株式会社日之出電機製作所 営業部

当社ヒューズ使用部品の一部形状変更のお知らせ

3. 変更箇所写真

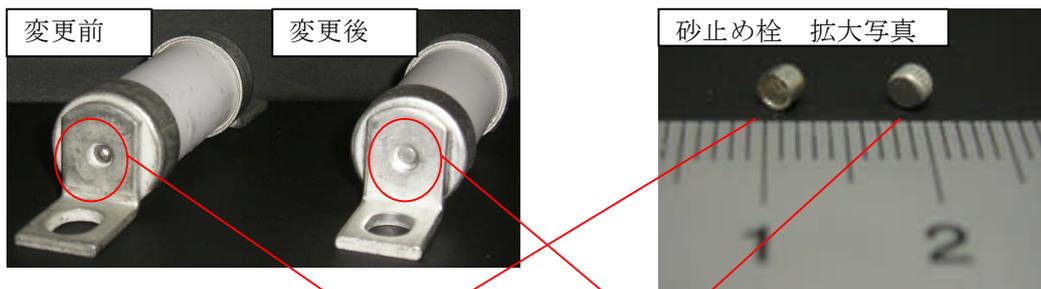
砂止め栓の形状がカップ型から柱状型に変更になります。

カップ型の
従来品

円柱型の
改良品
